新耐震指針に照らした耐震安全性評価

美浜発電所、高浜発電所、大飯発電所 敷地の地質・地質構造
【コメント回答】

平成22年7月28日
関西電力株式会社

活動性の調査（1, 2号炉側の破碎帯:F-M1-1破碎帯）

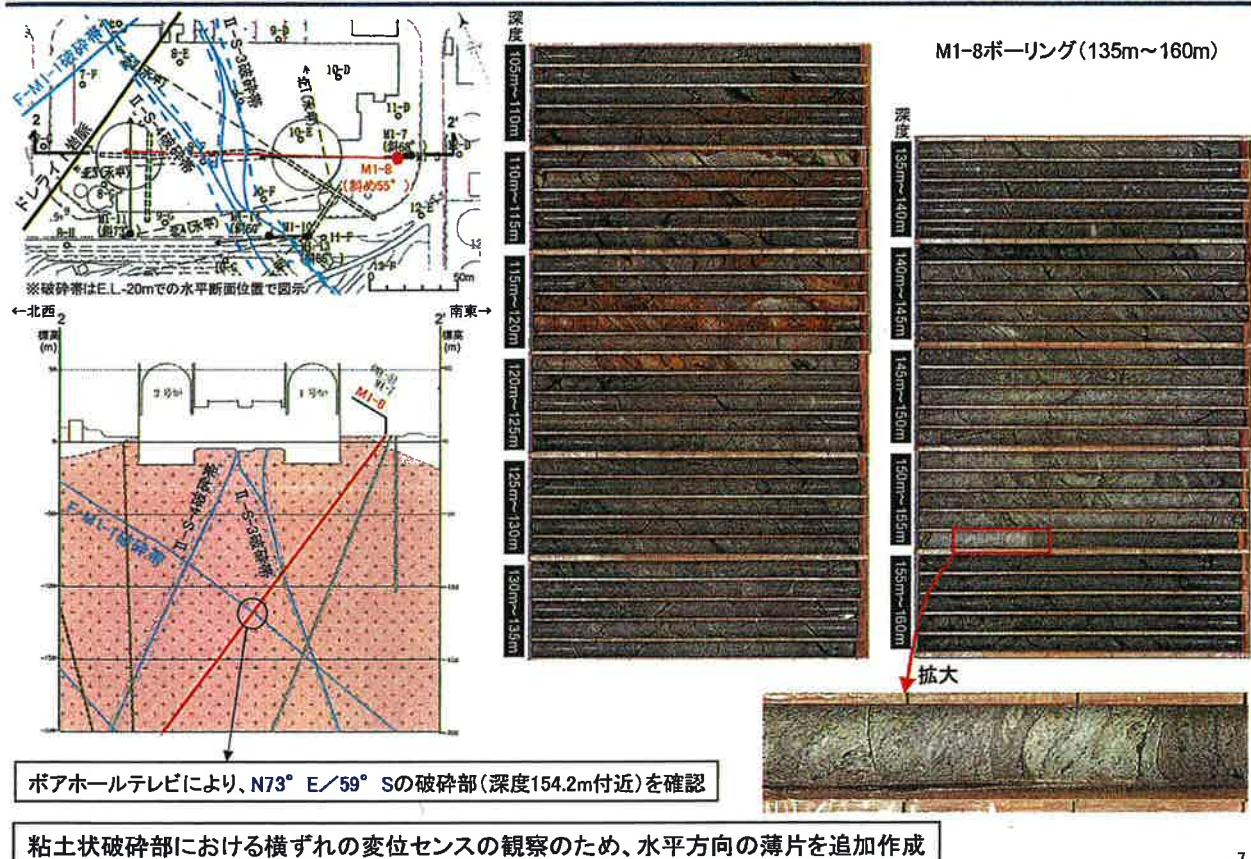
H22.4.28 合規C25-3を適用

粘土状破碎部における横ずれの変位センスの観察のため、水平方向の薄片を追加作成

活動性の調査（3号炉側の破碎帯:B破碎帯）

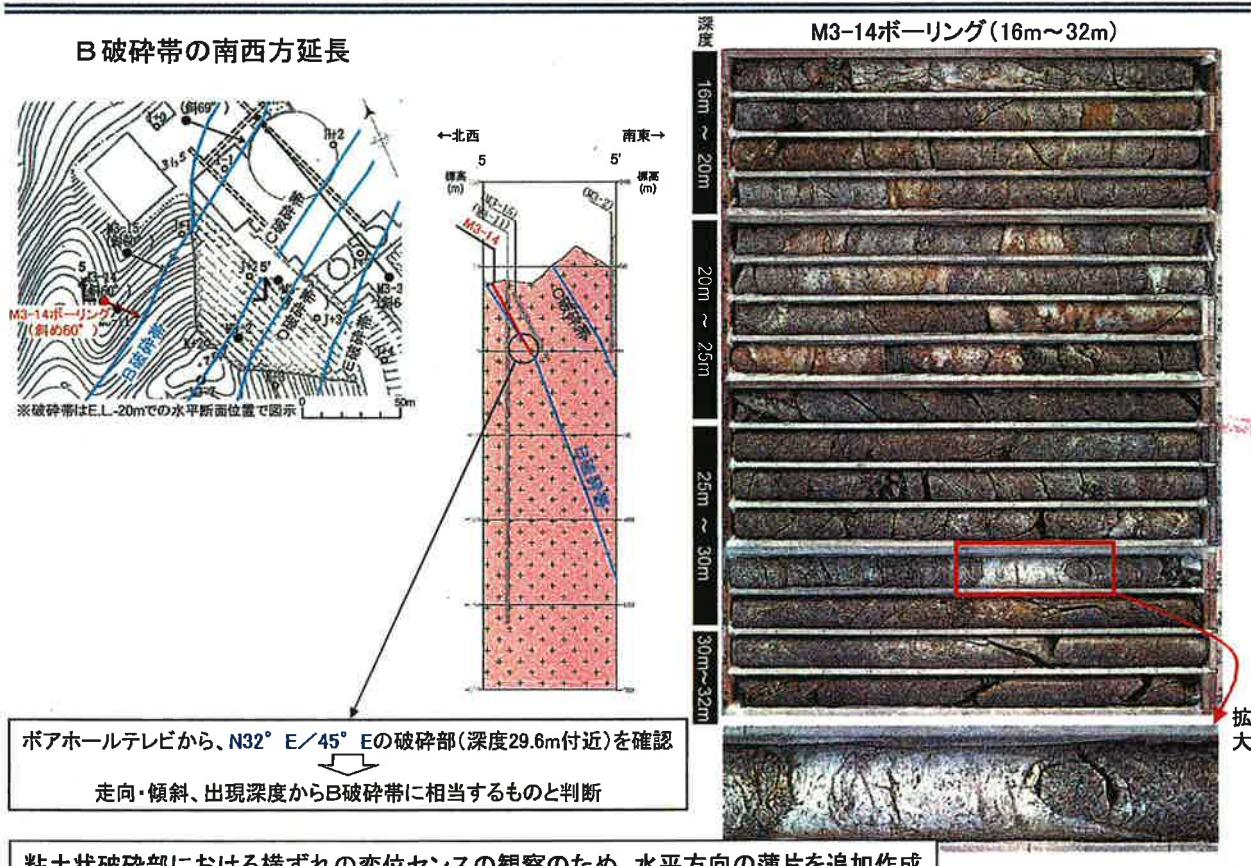
H22.4.28 合規C25-3を適用
